## **vorhabenbezogener Bebauungsplan Nr.6 „Solarpark Passow 3“ in der Gemeinde Passow**

**Hier: Stellungnahme des Landkreises Ludwigslust-Parchim zum vorhabenbezogenen Bebauungsplan Nr. 6 "Solarpark Passow 3" der Gemeinde Passow, Amt Eldenburg-Lübz**

## **Vorhabenbezogener Bebauungsplan Nr. 6 "Solarpark Passow 3" der Gemeinde Passow, Amt Eldenburg-Lübz frühzeitige Behördenbeteiligung nach § 4 Abs. 1 BauGB sowie Ermittlung des erforderlichen Umfangs und Detaillierungsgrades der Umweltprüfung**

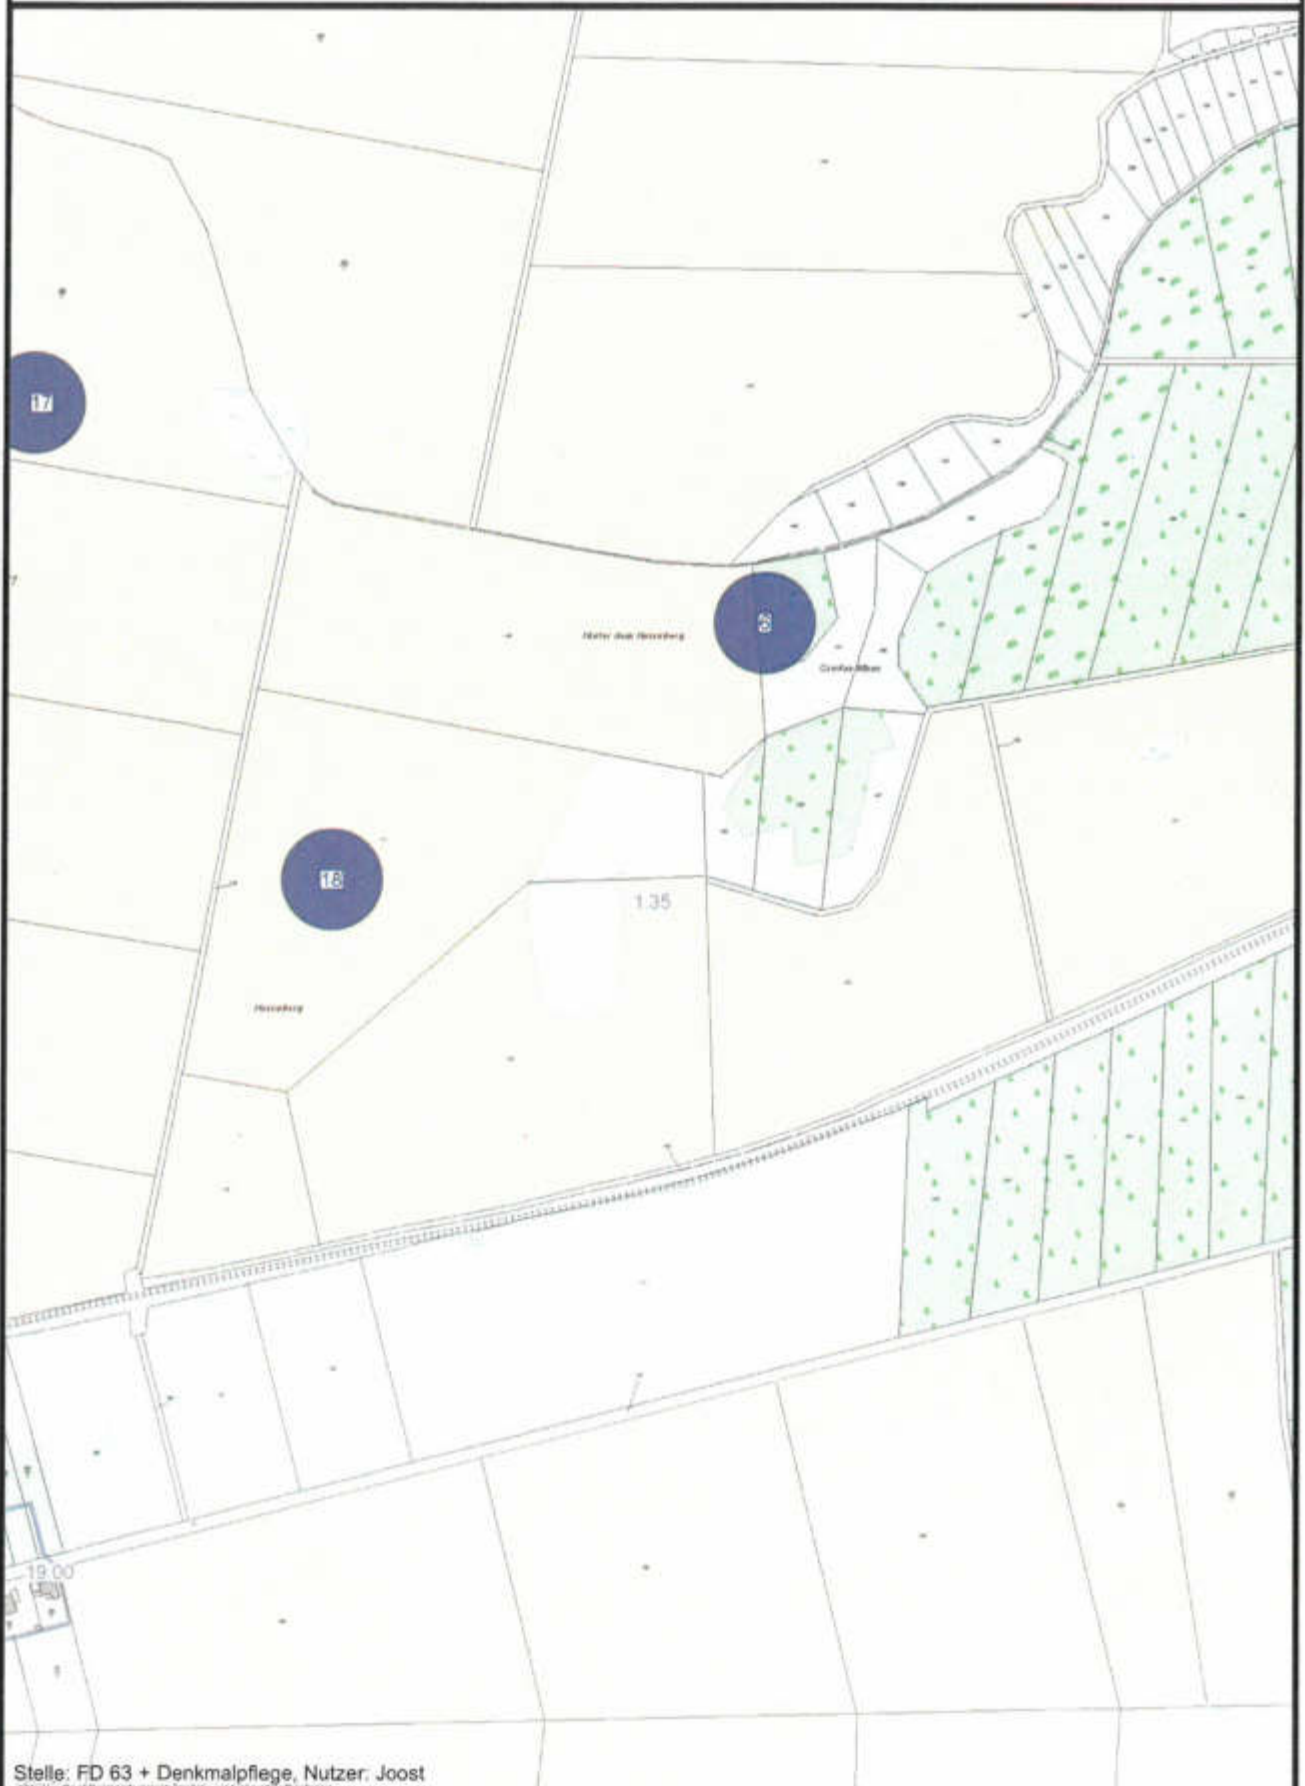
Die mit der Farbe **Blau** gekennzeichneten Bodendenkmale sind nachrichtlich in den B-Plan Nr. 6 „Solarpark Passow“ der Gemeinde Passow zu übernehmen.

AT/Vh-Bez.: Kein aktiver Auftrag		AT/Vh-Nr.: Kein aktiver Auftrag	
TI NL	Ost		
PTI	Mecklenburg-Vorpommern		
ONB	Lübz, Gallin		
Bemerkung: Übersichtsplan		AsB	1
		VsB	38731B
		Name	#21.06.2007# Ute Glaesel P
		Datum	25.04.2023
		Sicht	Lageplan
		Maßstab	1:10000
		Blatt	1

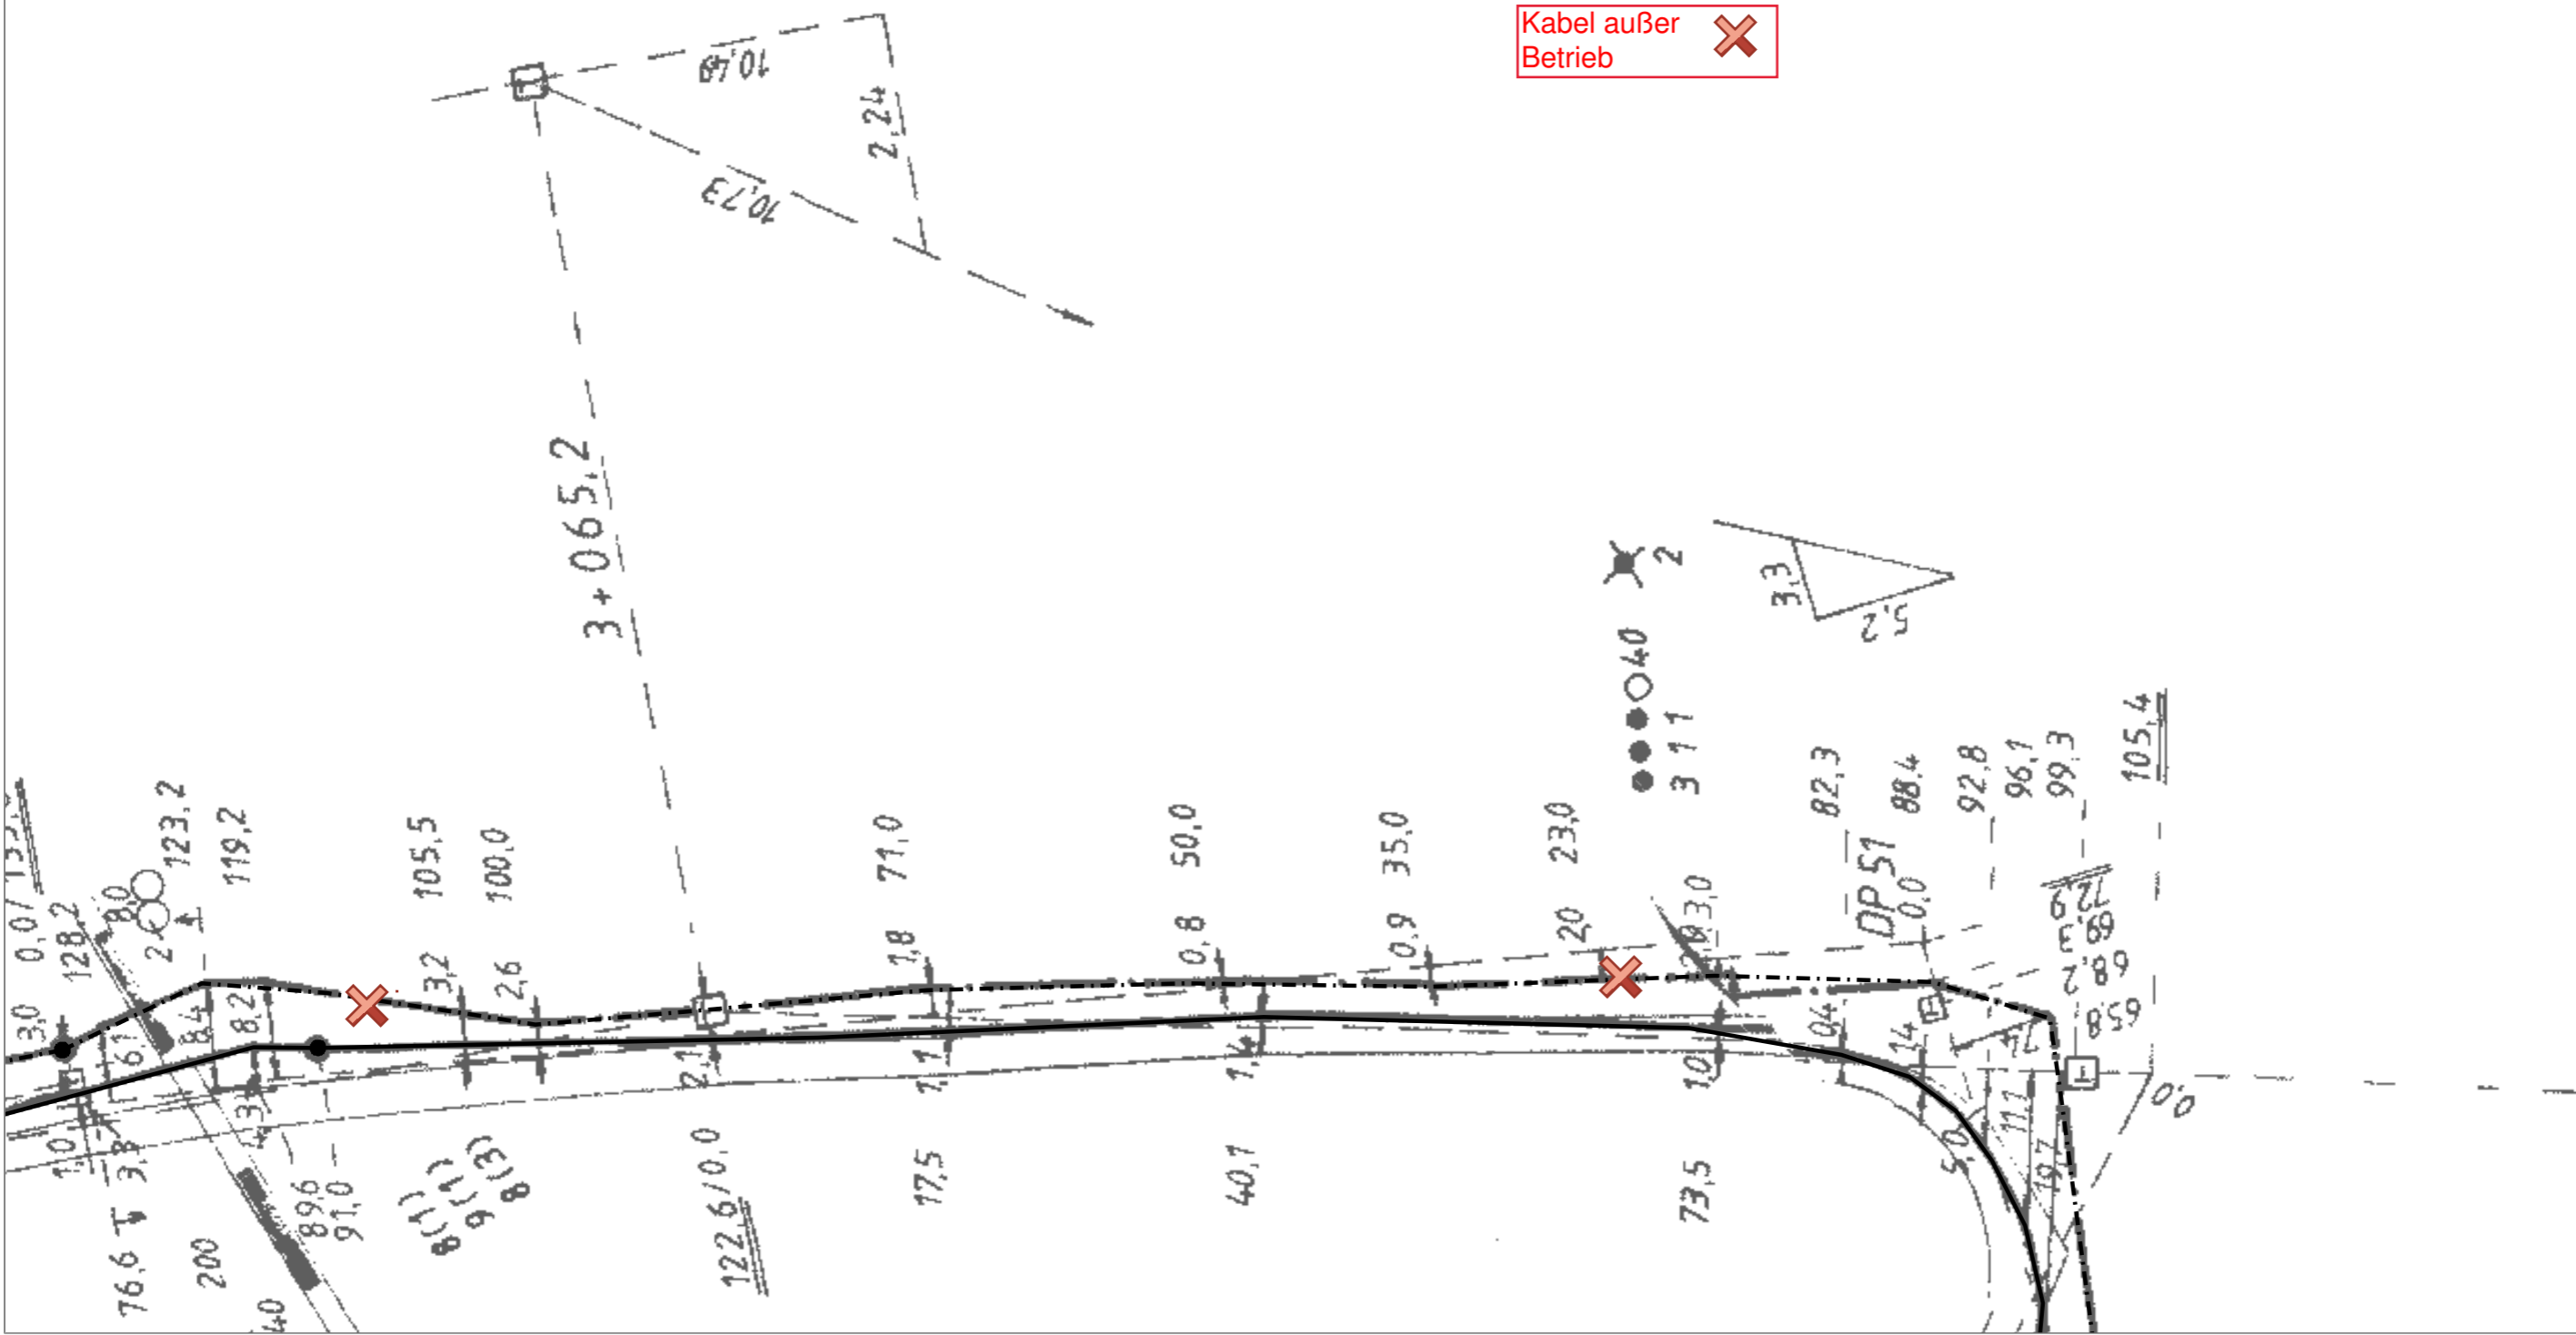
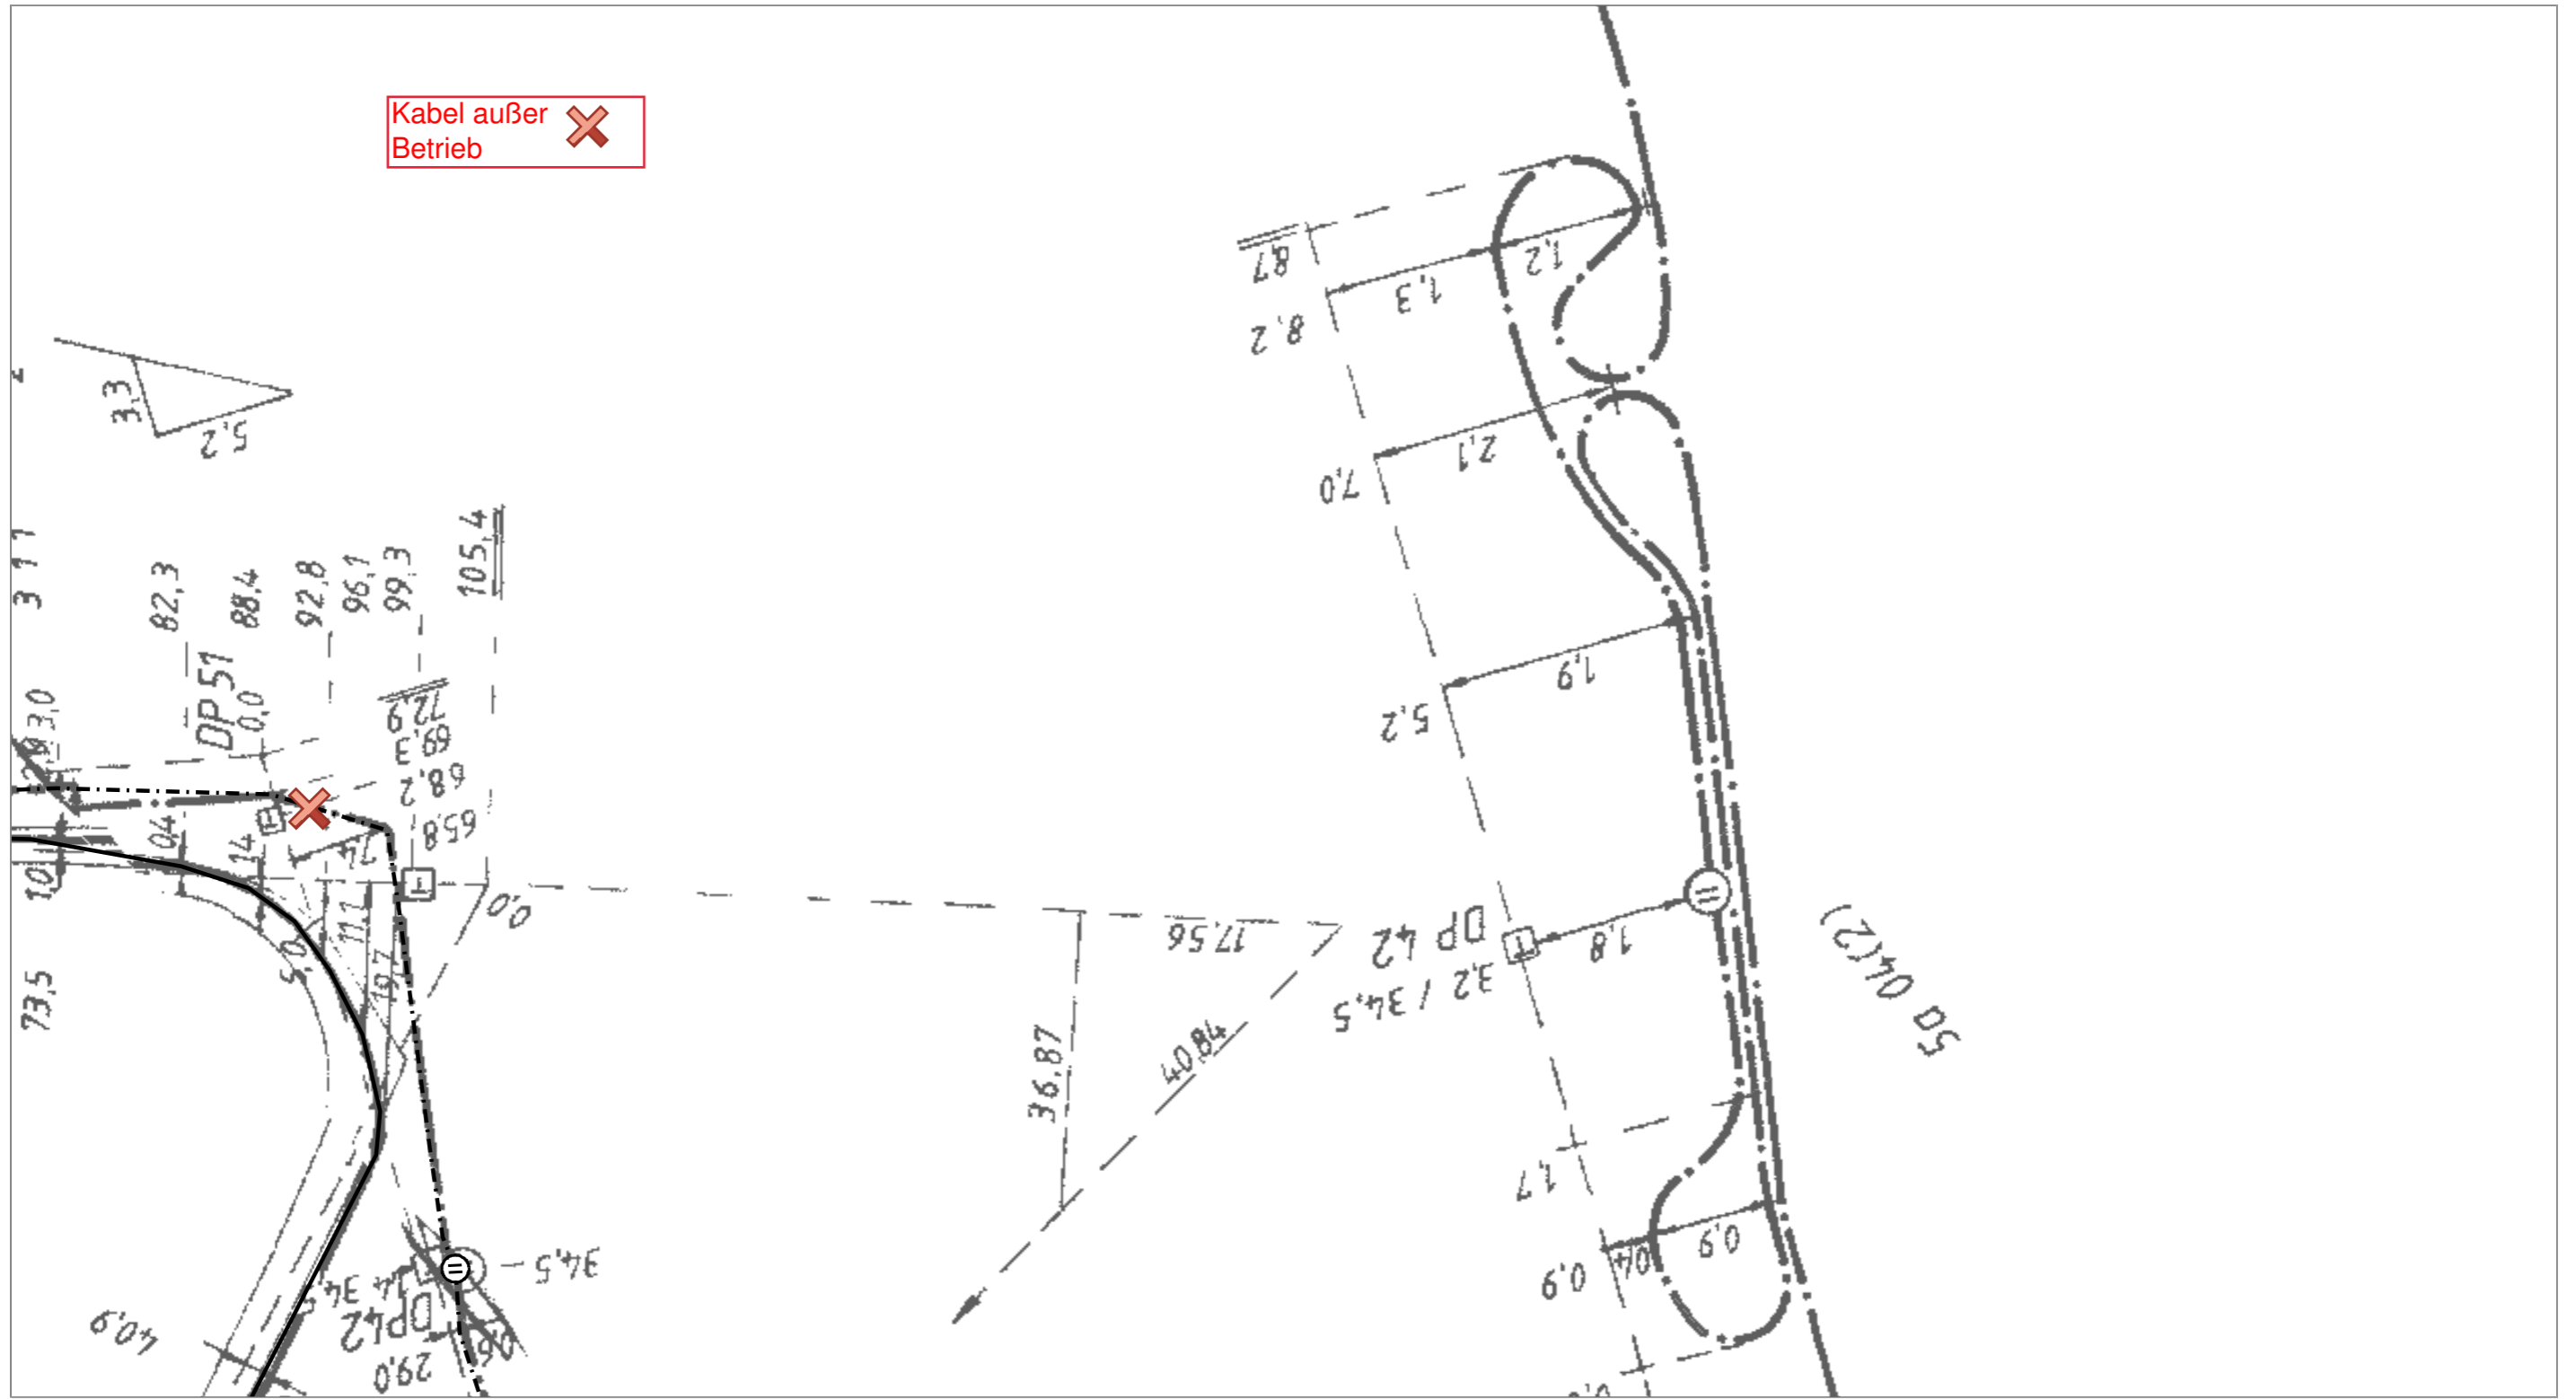
Im Planungsbereich befinden sich Telekommunikationslinien der Telekom (siehe Lageplan). Diese können nicht oder nur mit einem unverhältnismäßig hohen Kosten- und Zeitaufwand verlegt werden. Wir fordern daher, die Baumaßnahme so mit uns abzustimmen, dass Veränderungen oder Verlegungen der Telekommunikationslinien vermieden werden können. Eine Verlegung der Telekommunikationslinie der Telekom kann nur unter dem Vorbehalt der technischen Realisierbarkeit und unter Kostentragung des Auftraggebers erfolgen.

Wir bitten daher schon bei der Festlegung der Standorte einen Abstand von mindestens 15 m zwischen den Erdungsanlagen der geplanten Anlage und der Telekommunikationslinie der Telekom zu berücksichtigen.
